APPROFONDIMENTO CANALI CANDIANO E BAIONA,
ADEGUAMENTO BANCHINE OPERATIVE ESISTENTI,
NUOVO TERMINAL IN PENISOLA TRATTAROLI E
RIUTILIZZO MATERIALE ESTRATTO IN ATTUAZIONE
AL P.R.P VIGENTE 2007 - I FASE - PORTO DI RAVENNA

oggetto BANCHINE
BANCHINA N - NUOVO TERMINAL CONTAINER
RELAZIONE SULLE CRITICITA' - BANCHINA "N2"

Relazione sulle criticità del Nuovo Terminal Container – Banchina “N2”

28 Luglio 2021

Figura 6 - 1114.STR.10.02 - Stato Attuale Planimetria e Sezioni_Rev.2

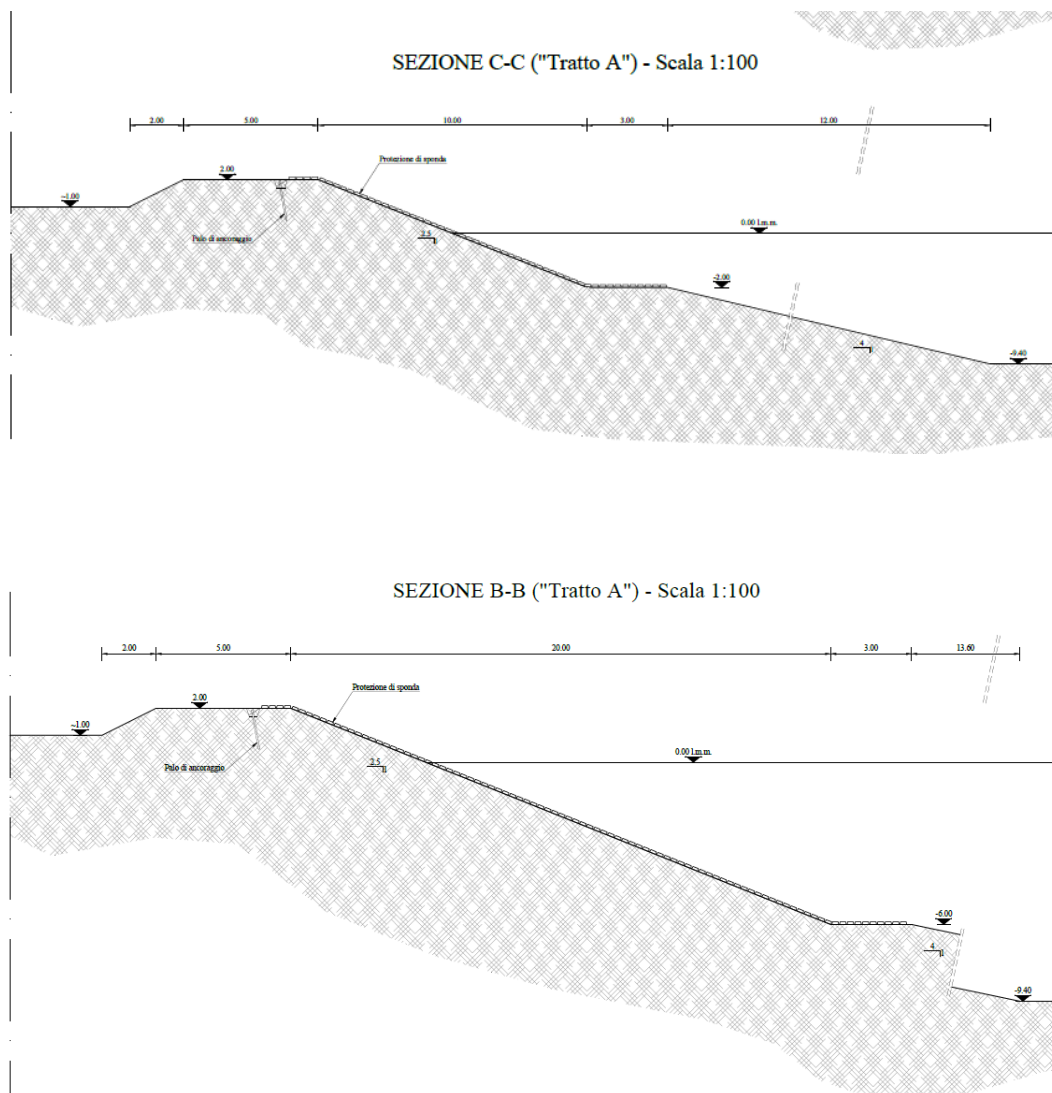
Il progetto definitivo evidenzia una larghezza del rilevato pari a 15,60 m riportando n.2 sezioni tipologiche (sezione B-B e sezione C-C).

Sulla base dei sopralluoghi eseguiti durante lo sviluppo della progettazione e dei successivi documenti derivanti dai rilievi topografici, si evidenziano le seguenti discrepanze: legate al livello del piano campagna più alto (solo +3/+4 mslmm) rispetto a quanto riportato nei documenti di progetto definitivo (solo +1 mslmm).

Sarà necessario rimuovere il terreno esistente in conformità agli elaborati dello stato di fatto del progetto definitivo.

Figura 7 – Foto oblique da rilievo effettuato nel progetto esecutivo

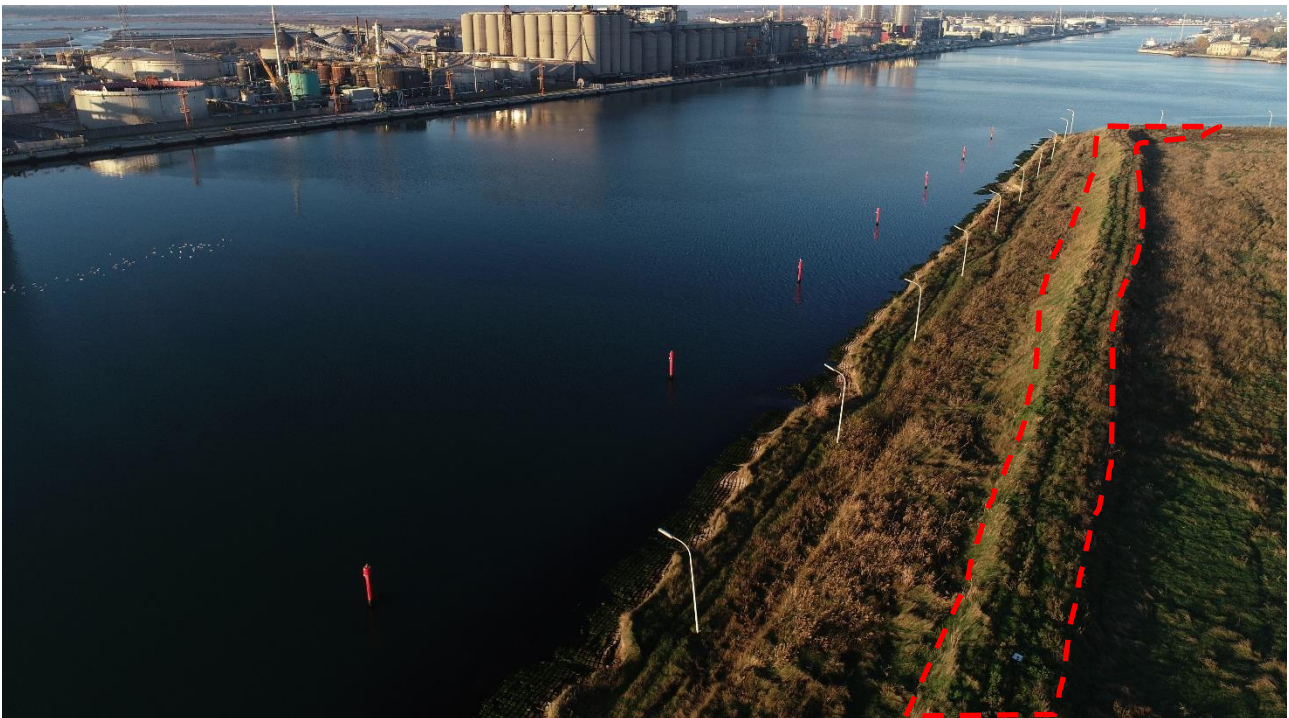
Presenza di argine di colmata all'interno dell'area demaniale oggetto d'intervento, pari a 50 m da filo banchina di progetto.

Sarà necessario rimuovere l'argine al fine di eseguire il nuovo piazzale.

Figura 9 – 1114.STR.10.10 - Sopraelevazione banchina_Reti tecnologiche e smaltimento acque meteoriche_Rev.2 / Estratto

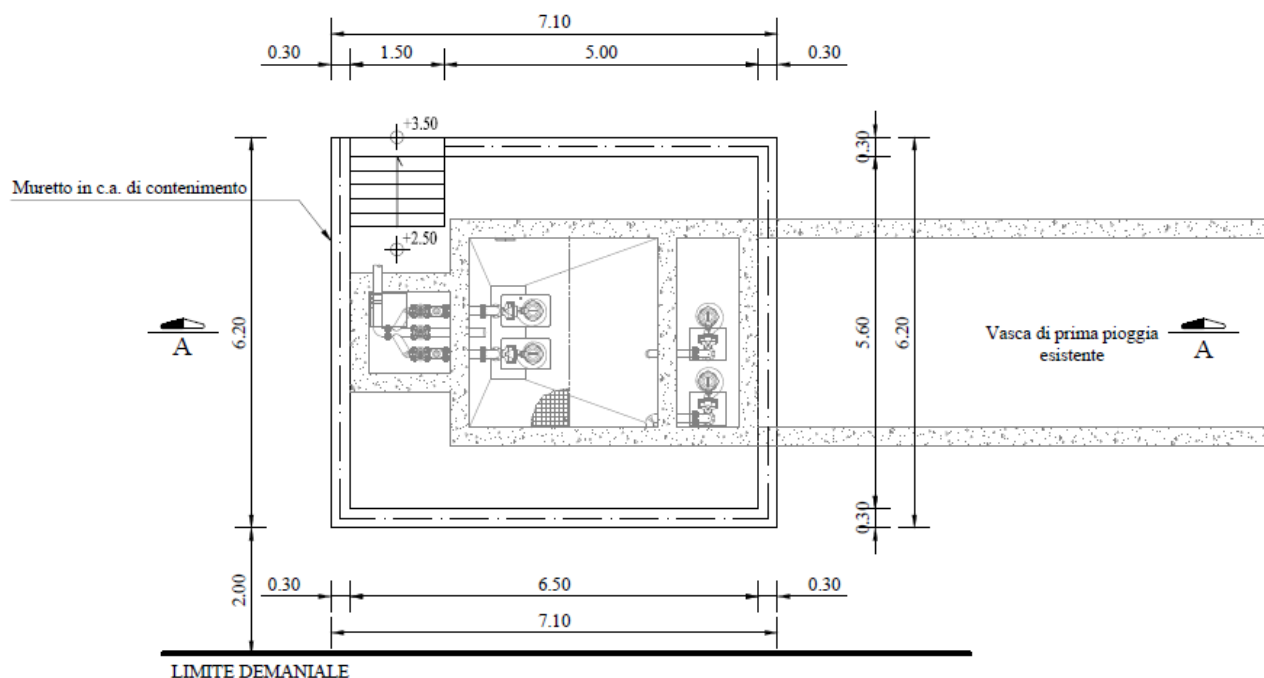
Alla luce degli elaborati di progetto definitivo, si segnala il probabile errato funzionamento dell'impianto di prima pioggia esistente a servizio del tratto banchina 1 (primi 310 m), localizzato al limite tra le banchine N1-N2, in quanto sembra che gli oli, una volta riempito il volume di prima pioggia, possano sfiorare direttamente con finestra di sfioro e forse anche **tramite pompe di sollevamento**, verso il sollevamento di seconda pioggia e da qui allo scarico a mare, infrangendo i limiti qualitativi di normativa; non ci sono state trasmesse autorizzazioni o pareri su tale impianto, il PD prevede lo svuotamento della prima pioggia tramite autobotti.

Figura 10– 1114.STR.10.11 - Nuova banchina_reti tecnologiche e smaltimento acque meteoriche_Rev.2 / Estratto

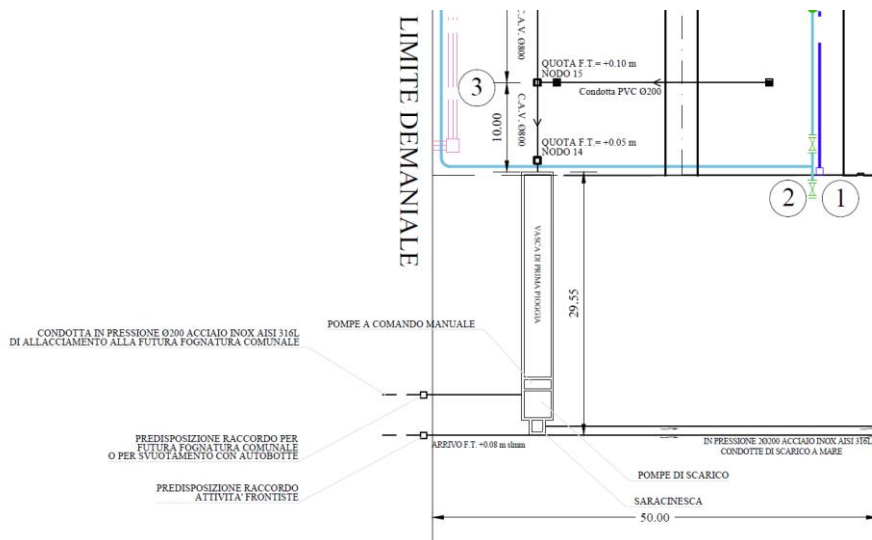
Il medesimo impianto viene riproposto a servizio del tratto banchina 2 (lunghezza 375.83 + 75.15 m) con predisposizione di raccordo alla futura fognatura comunale o per svuotamento da autobotte.

Figura 12 – Torri faro esistenti in banchina N1.

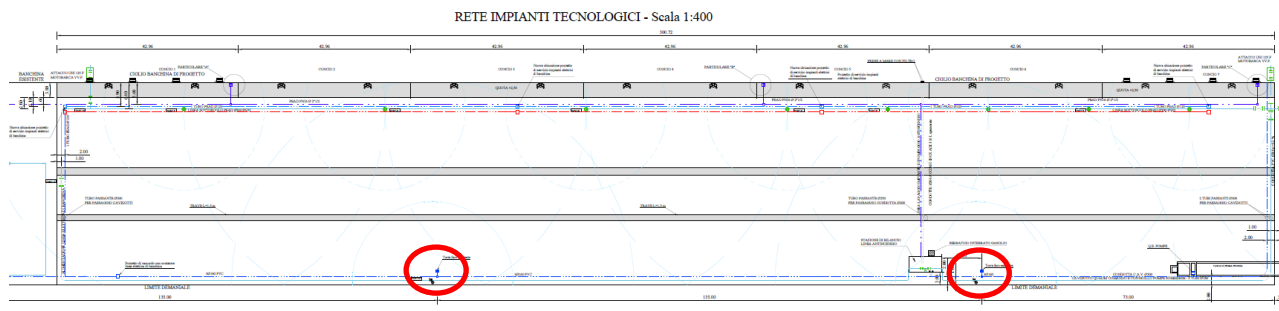
Per la componente elettrica **si segnala la mancanza di continuità** rispetto all'impiantistica presente lungo la banchina N1, ovvero **la non presenza all'interno della fascia demaniale di 50m di una linea di illuminazione dei piazzali.**
